监 理 日 记()

工程名称: 西昌市西溪乡光国寺水库20WMP渔光一体光伏发电项目

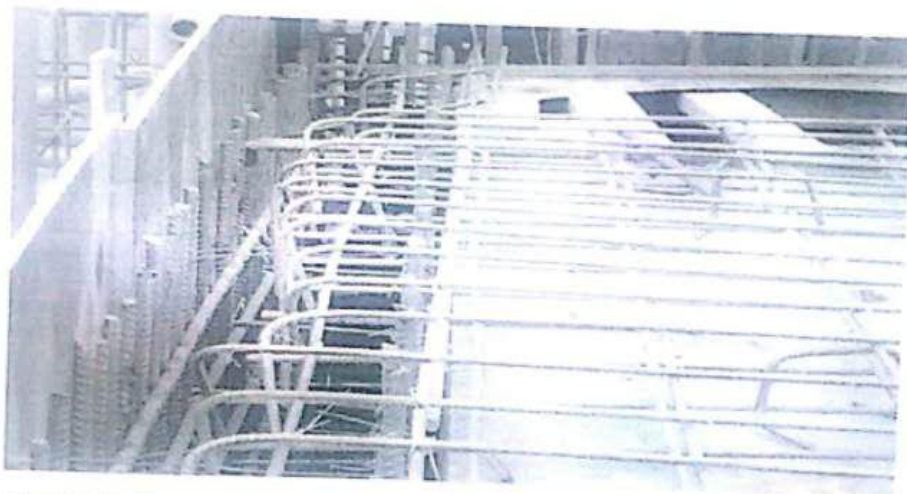
柱钢筋搭接使用点焊不符合规范要求

顶部面筋搭接长度不符合规范要求

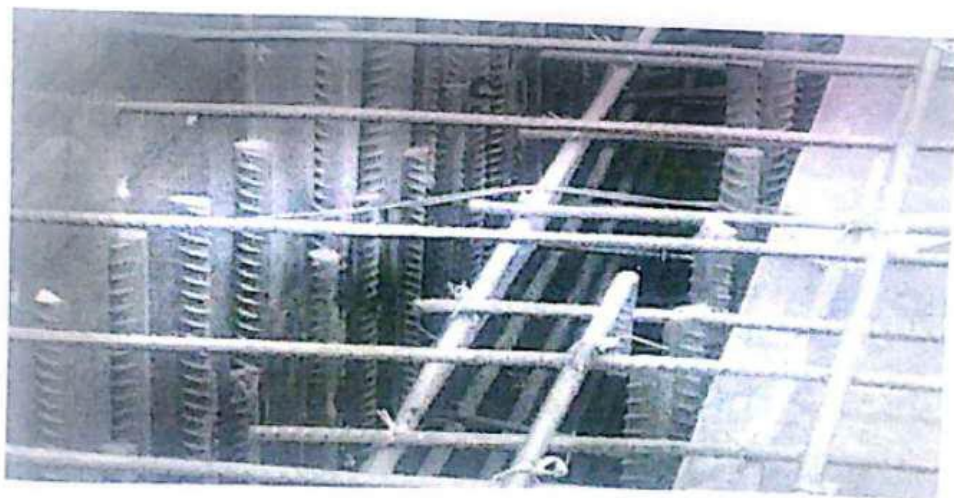
侧墙竖钢筋尺寸不够、无弯钩锚固

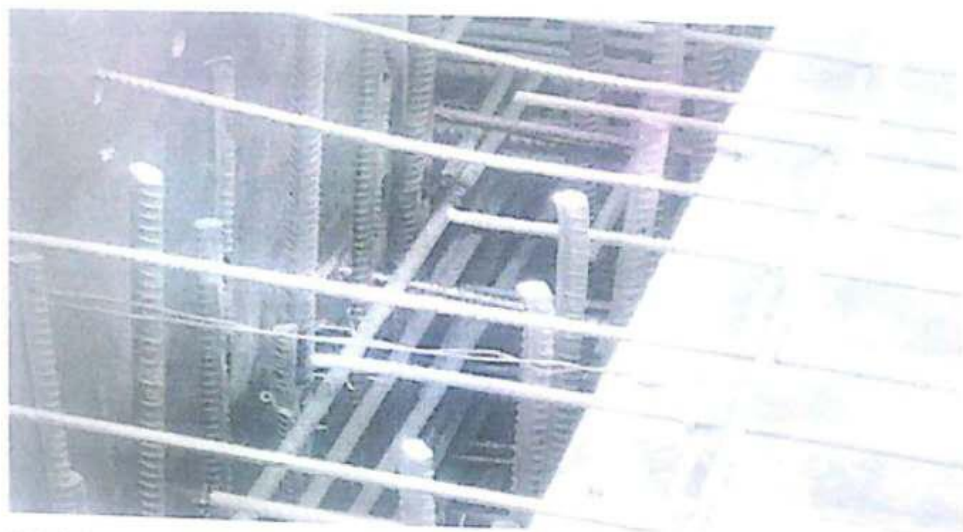
顶部面筋缺少横向钢筋
